**Parere n. 937 del 08 gennaio 2024**

<b>Progetto:</b>	<p><i>Verifica di assoggettabilità alla VIA</i></p> <p><b>Lavori di realizzazione dell'asta di collegamento in dx idraulica del Torrente Gerace tra la S.S. 106 VAR/B (Svincolo Gerace) e la S.S. 106 al km 97+050. Progetto definitivo.</b></p> <p><b>ID_VIP: 9084</b></p>
<b>Proponente:</b>	<p><b>ANAS S.p.A.</b></p>

Figura 11 – Planimetria con ubicazione delle indagini di caratterizzazione ambientale

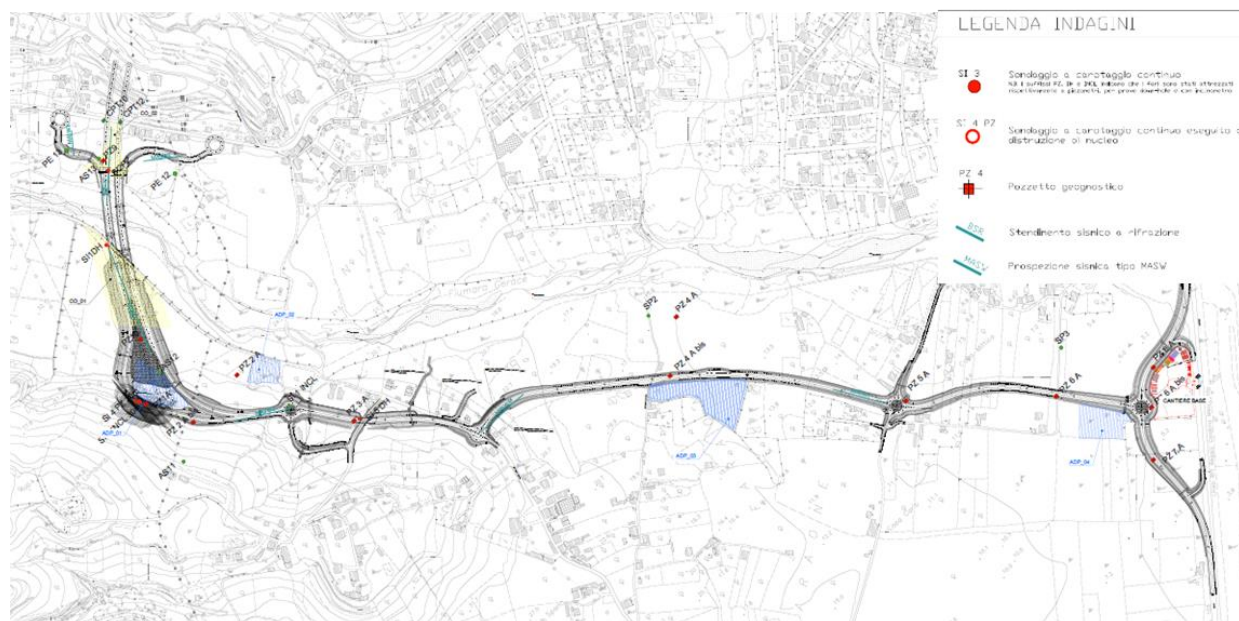
Dall'esame della planimetria di ubicazione delle indagini di caratterizzazione ambientale eseguite (Figura 11) non risulta chiaro se siano state o meno caratterizzate le aree di deposito intermedio e il cantiere base secondo quanto previsto dalle procedure di campionamento dell'Allegato 2 del DPR 120/2017 in riferimento alle dimensioni dell'area.
